**Avis délibéré de l’Autorité environnementale  
sur le projet de permis de construire « Les  
lumières Pleyel » à Saint-Denis (93) -  
(actualisation de l’avis 2019-55  
sur le projet urbain Pleyel)**

**n°Ae : 2020-121**

Avis délibéré n° 2020-121 adopté lors de la séance du 24 mars 2021

Figure 3 : Schéma conceptuel des pollutions du site en situation projet (Source : dossier)

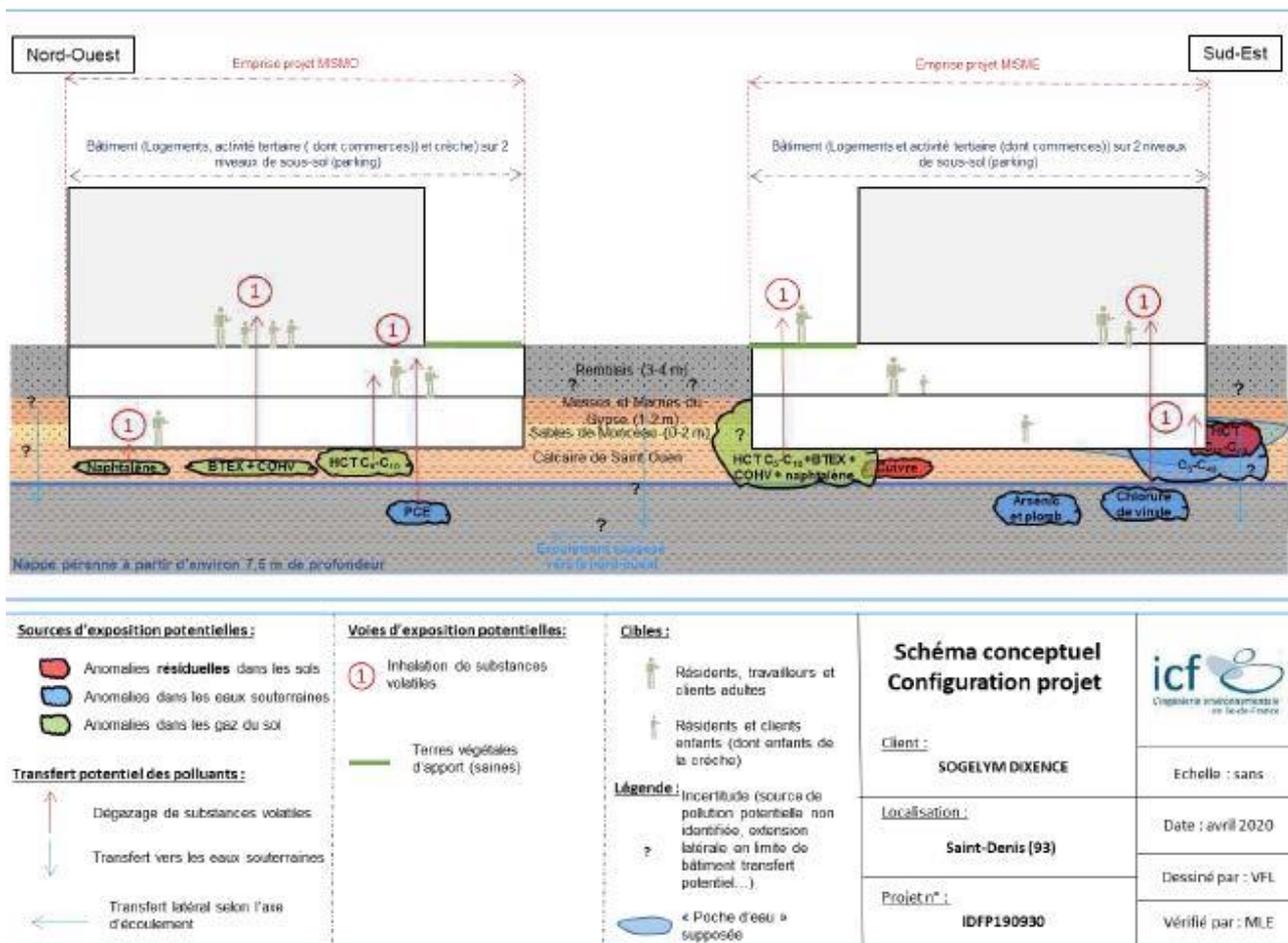
Une analyse du risque sanitaire résiduel, une fois les terres excavées *a minima* jusqu'à six mètres de profondeur et en tenant compte d'un renouvellement d'air de 0,5 volume/heure dans les sous-sols, est jointe dans les annexes du dossier. Elle conclut à des niveaux de risque inférieurs aux seuils recommandés dans la méthodologie de gestion des sites et sols pollués. Elle précise cependant que les résultats devront être confirmés une fois le site libéré et les terres excavées. L'Ae observe que le risque sanitaire lié aux sols s'ajoute à celui lié à la qualité de l'air.

***L'Ae recommande d'actualiser l'évaluation des risques sanitaires liés aux sols pollués au vu du résultat des mesures qui seront effectuées au cours de la phase travaux, de calculer le risque cumulé et de mettre en place des mesures d'évitement, de réduction ou de compensation.***

Figure 5 : Effets de la ZAC et du franchissement urbain Pleyel sur la circulation (source dossier)

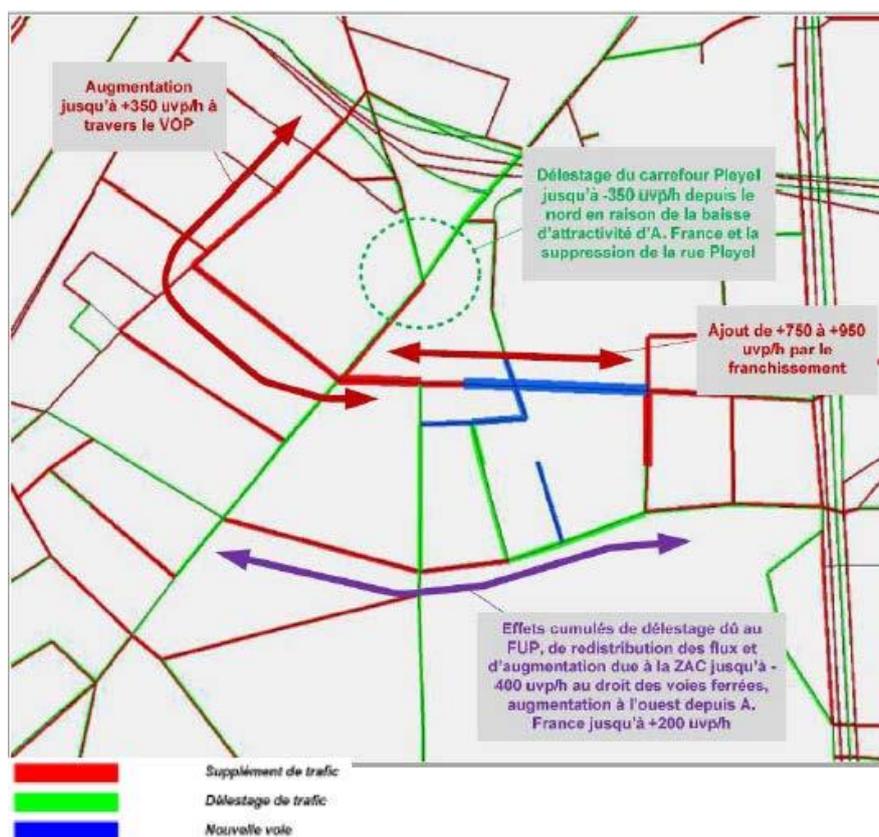
L'ensemble ZAC et franchissement urbain génère un surcroît de circulation de l'ordre de 3 000 à 5 000 mouvements de véhicules/jour (soit une augmentation de 4 %) en limites de son périmètre, sans prise en compte des reports modaux que le modèle ne permet pas d'apprécier à une échelle fine. La desserte exceptionnelle du quartier par les lignes de métro laisse espérer que ces reports seront significatifs.

L'étude d'impact manque toutefois d'un schéma précis des circulations dans la ZAC, indiquant comment est concrétisée la volonté affichée d'améliorer les cheminements piétons et cyclistes. Une hypothèse consiste à rejoindre directement la rue Poulbot et la rue du Landy, créant alors une circulation plus importante sur la voie réalisée à l'est de l'opération MISME et remettant en cause les simulations de bruit et de qualité de l'air effectuées.

***L'Ae recommande de préciser l'organisation des circulations, y compris celle des modes actifs, dans la ZAC.***
